CITTA' DI ROVERETO  
PIANO REGOLATORE GENERALE

PIANO DI LOTTIZZAZIONE CON  
EFFICACIA DI VARIANTE AL PRG  
P.L. 22 LA FAVORITA

Adozione

APREE VARIANTE  
SCALA 1:1.000

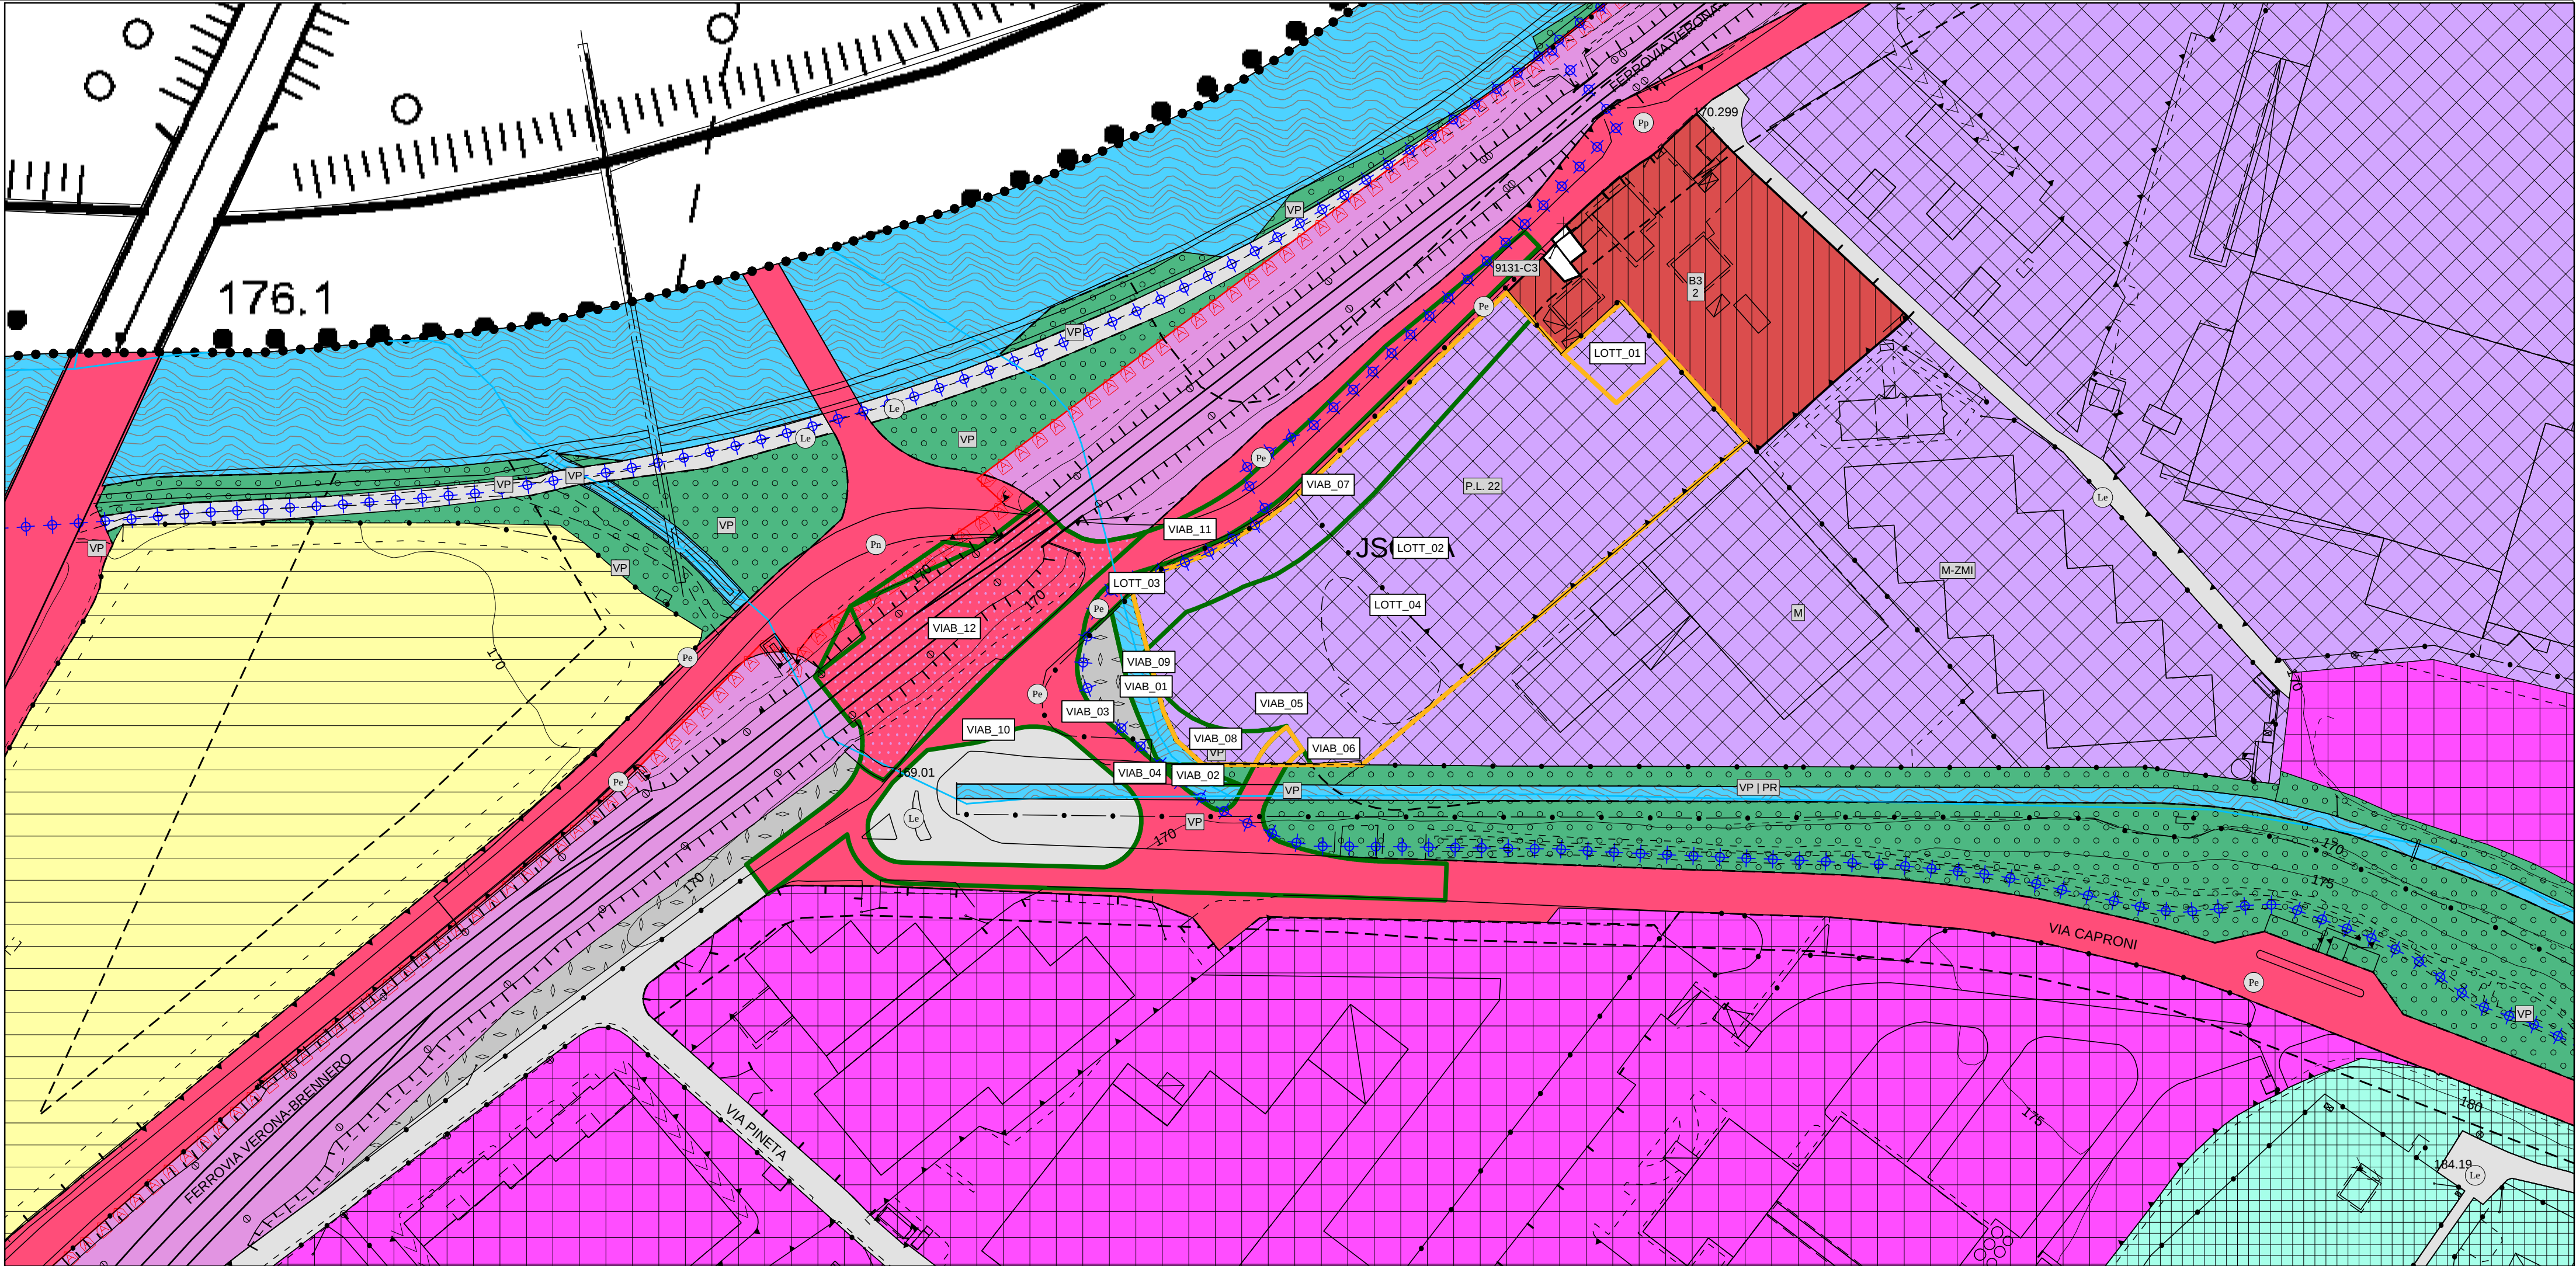
LOTT\_01  
Trasformazione di una parte della p.f. 996/1 C.C. Lizzana (circa 450 mq) da “Tessuto saturo da ristrutturare B3” con 2 piani nel perimetro del Piano di Lottizzazione approvato a zona soggetta a Piano di lottizzazione con funzioni miste prevalenti commerciali e del settore secondario e terziario.

LOTT\_02  
Trasformazione di una parte delle pp.ff. 996/1 e 996/2 C.C. Lizzana (circa 11500 mq) da Zona del Settore secondario e terziario D5 già nel perimetro del Piano di Lottizzazione approvato a zona soggetta a Piano di lottizzazione con funzioni miste prevalenti commerciali e del settore secondario e terziario.

LOTT\_03  
Trasformazione di un’area di circa 8 mq ricompresa in parte delle pp.ff. 996/21 e 996/2 C.C. Lizzana da viabilità esistente a zona soggetta a Piano di lottizzazione con funzioni miste prevalenti commerciali e del settore secondario e terziario.

LOTT\_04  
Inserimento del perimetro della Lottizzazione.

VIAB\_01  
Inserimento del tracciato del nuovo tratto a cielo aperto del Rio Coste modificando la destinazione esistente da Zona del Settore secondario e terziario D5 a Fiume.

VIAB\_02  
Inserimento del tracciato del nuovo tratto a cielo aperto del Rio Coste modificando la destinazione esistente da Verde Pubblico esistente a Fiume.

VIAB\_03  
Riconoscimento del nuovo tracciato viabilistico realizzato e delle aree di pertinenza modificando la destinazione esistente da Zona del Settore secondario e terziario D5 a Verde Residuale.

VIAB\_04  
Riconoscimento del nuovo tracciato viabilistico realizzato e delle aree di pertinenza modificando la destinazione esistente da Verde Pubblico esistente a Verde Residuale.

VIAB\_05  
Riconoscimento del nuovo tracciato viabilistico realizzato e delle aree di pertinenza modificando la destinazione esistente da Viabilità principale di progetto già nel perimetro del Piano di Lottizzazione approvato a zona soggetta a Piano di lottizzazione con funzioni miste prevalenti commerciali e del settore secondario e terziario.

VIAB\_06 – VIAB\_07 – VIAB\_08 - VIAB\_09  
Riconoscimento del nuovo tracciato viabilistico realizzato e delle aree di pertinenza adeguando la fascia di rispetto stradale, in riduzione e rettifica. Laddove la fascia di rispetto non viene indicata in cartografia vale la distanza di 5 m dal ciglio stradale prevista dalle Norme Tecniche di Attuazione del PRG.

VIAB\_10  
Riconoscimento del nuovo tracciato viabilistico realizzato e delle aree di pertinenza modificando la destinazione esistente da Viabilità Principale di progetto a Viabilità principale esistente.

VIAB\_11  
Riconoscimento del nuovo tracciato viabilistico e delle aree di pertinenza modificando la destinazione esistente da Zona del Settore secondario e terziario D5 a Viabilità principale esistente

VIAB\_12  
Riconoscimento del nuovo tracciato viabilistico e delle aree di pertinenza modificando la destinazione esistente da Ferrovia esistente a Ferrovia esistente Ponte / Viadotto / Cavalcavia

NOTA - sono state apportate le seguenti modifiche ai codici lineari Z104\_L e F420\_L non indicate nelle V100\_P:  
Z104\_L è stato inserito il nuovo tracciato del Rio Coste  
F420\_L è stato modificato il tracciato del percorso ciclopedonale in coerenza con la lottizzazione già approvata e con la proposta di variante
